改善箇所説明図

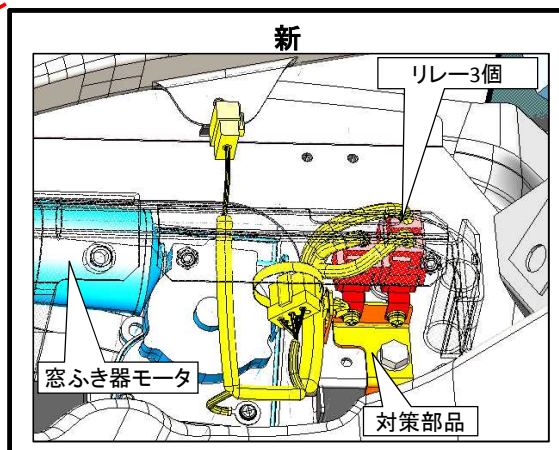
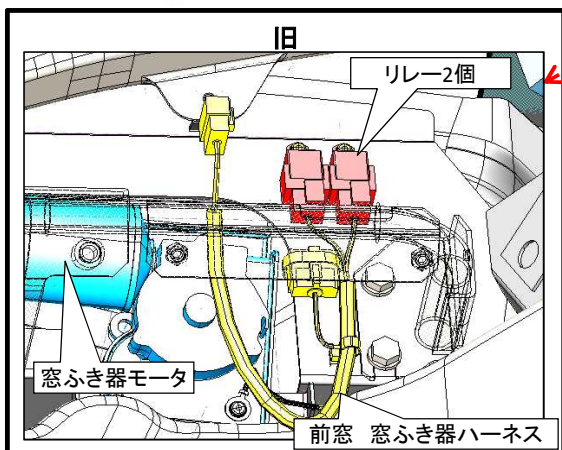
不具合の内容

窓ふき器において、電気回路が不適切なため、窓ふき器作動中に作動速度を停止位置付近で切替えた際、電気回路内のリレー接点間で電圧差が生じ、スパークが発生することがある。そのため、電気回路に過電流が流れてヒューズが溶損若しくはリレーの接点が溶着し、窓ふき器が作動しないおそれがある。

改善措置の内容：全車両、リレーおよびハーネスを対策品に交換し、電気回路を変更する

改善後の識別：ブラケットに白ペンキでマーキングする。
